Руководство по переустановке блока питания MNCS с 504066.00 на 504066.01 (начиная с версии аппаратного обеспечения 5)

Изменение

Новые интегральные микросхемы выходов мостовой схемы управления.

Различие в блоках питания

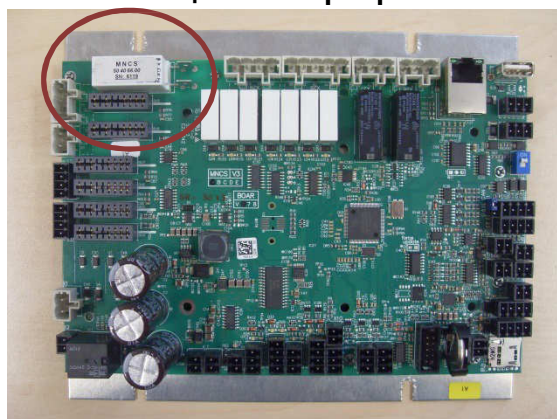
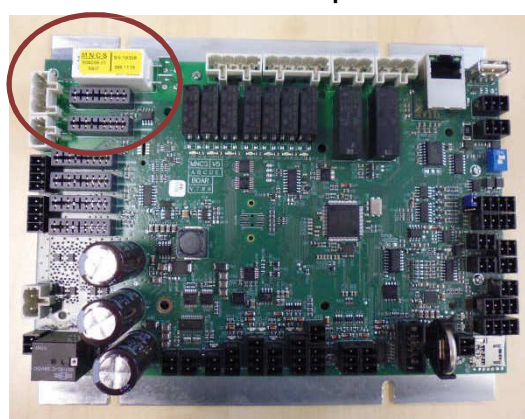
Цвет наклейки с серийным номером
Основной цвет — серебристый

504066.01: основной цвет — желтый
